改善箇所説明図

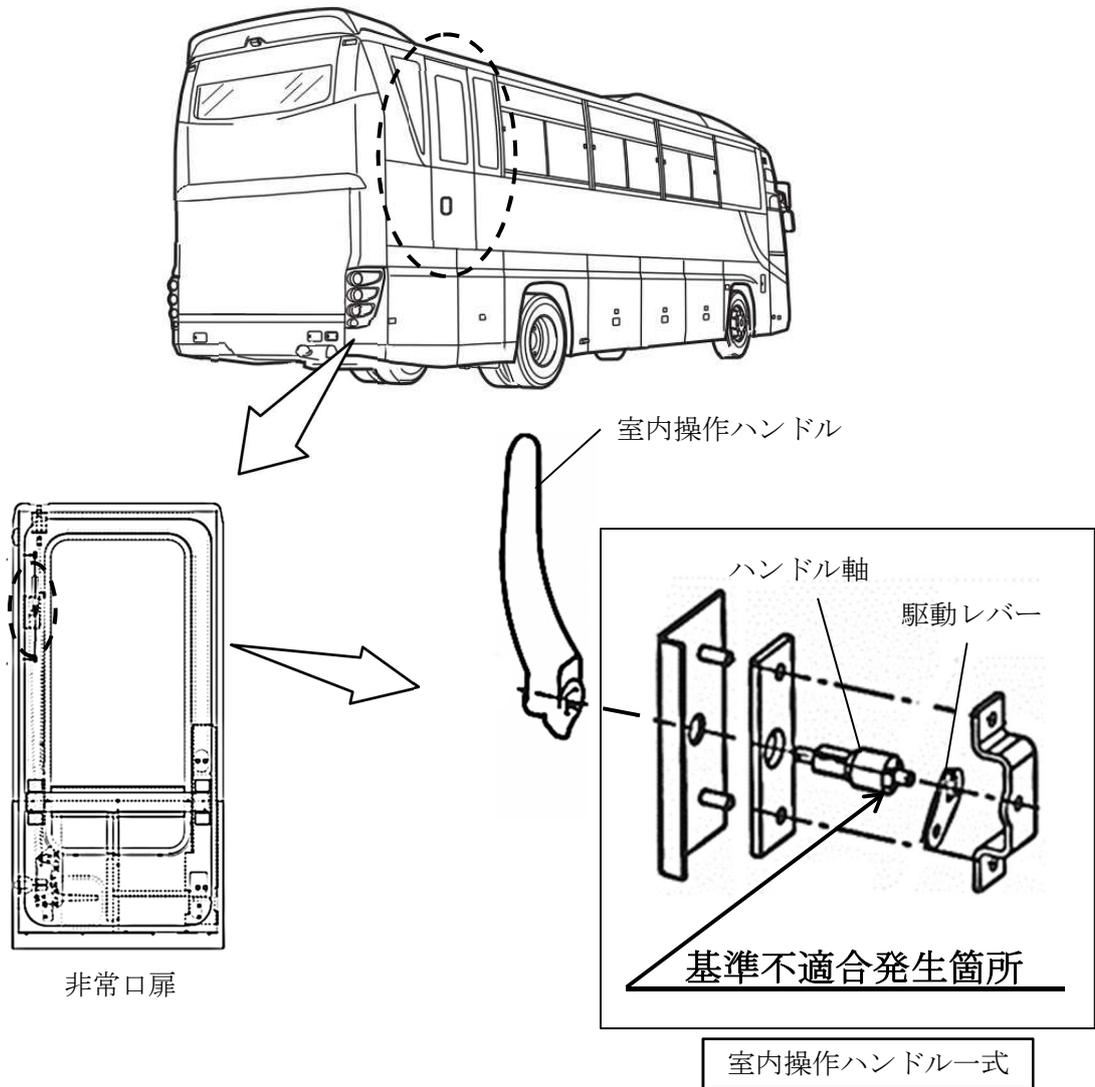
大型バスの非常口扉において、室内操作ハンドルの軸と駆動レバーの嵌合構造が不適切なため、嵌合代が不足しているものがある。そのため、ハンドル操作時に空転し非常口扉が開かないおそれがある。

全車両、室内操作ハンドル一式を対策品に交換する。

識別：運転者席左側ドア開口部のシリアルナンバープレートの左上に白色ペイントを塗布する。
